No.13
Niccabi
倶楽部

SAT★KBT★SOU
ピッチ変更!!

NFBシリーズ★
新デザイン!!

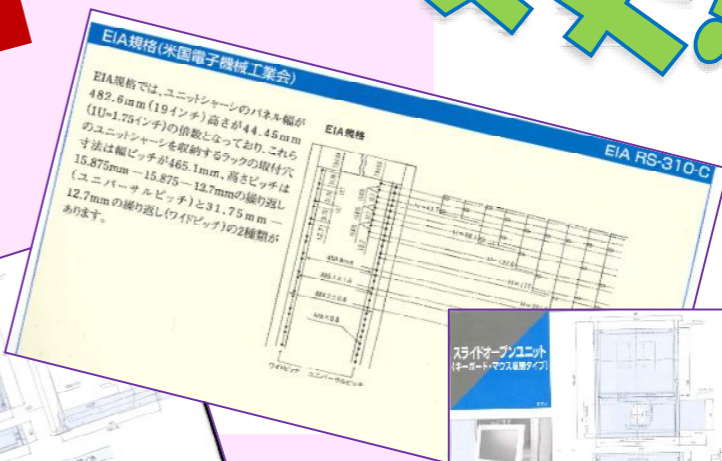
皆様に御好評頂いております、
『SAT』『KBT』『SOU』シリーズの取付耳金具のピッチが変更となりました。

★ユニバーサルピッチ⇒ワイドピッチ

『SAT』シリーズにつきましては変更済、
『KBT』と『SOU』シリーズは在庫がなくなり次第、変更となります。

※ピッチにつきましてはカタログの『JIS・EIA規格について』をご参照下さい。
